Bebauungsplanaufstellungsverfahren Amberg 136 „Kennedystraße Süd 2“

Erneute förmliche Beteiligung der Behörden und sonstigen Träger öffentlicher Belange und der Öffentlichkeit

Anlage 1: Quellen für die Photovoltaik Dachausrichtung

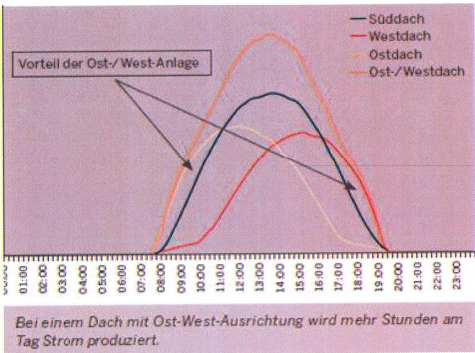
Im Planungsbereich WA4 ist als Dachform ein versetztes Pultdach vorgegeben, während in den Planungsbereichen WA2 und WA3 bei zweigeschossiger Bauhöhe zwingend ein Pultdach vorgeschrieben ist. Die Dachneigung liegt dabei fast durchweg in westlicher Richtung. Für die Einrichtung von Photovoltaik-Anlagen wäre nach diversen Quellen ein versetztes Pultdach mit sowohl West- als auch Ost-Ausrichtung geeigneter für eine Ertragsmaximierung, da der Sonnenstand über den gesamten Tagesverlauf gut genutzt werden kann. Weiterhin verteilt sich die Stromerzeugung durchaus günstig auf stromintensivere Tageszeiten (vormittags und später Nachmittag/früher Abend).

Neben möglichen Vorteilen bei der Photovoltaik ergibt sich über das Planungsgebiet damit auch eine homogene Dachlandschaft, die im Bereich WA4 begonnen, über das Baugebiet fortgesetzt wird und sich nicht wesentlich von den Dachformen anschließender Grundstücke im Baugebiet „Kennedy Süd 1“ unterscheidet.

Für die Planungsbereiche WA2 und WA3 bitte ich, die Dachform „versetztes Pultdach“ zuzulassen oder ggfs. einheitlich vorzugeben.

Die Festsetzungen zur Dachform begrenzen das Entstehen von Baukörpern, die das Orts- und Landschaftsbild stören könnten und sollen eine willkürliche Dachlandschaft vermeiden. Für das WA1, WA2 und WA3 sind, genauso wie im benachbarten Baugebiet Kennedystraße Süd 1, Pultdächer zulässig. Nur im WA4 sind versetzte Pultdächer zulässig. Dies begründet sich daraus, dass es eine gewisse Nachfrage nach versetzten Pultdächern gibt und sich die Gebäude entlang der Querspange am besten für diese Dachform eignen.
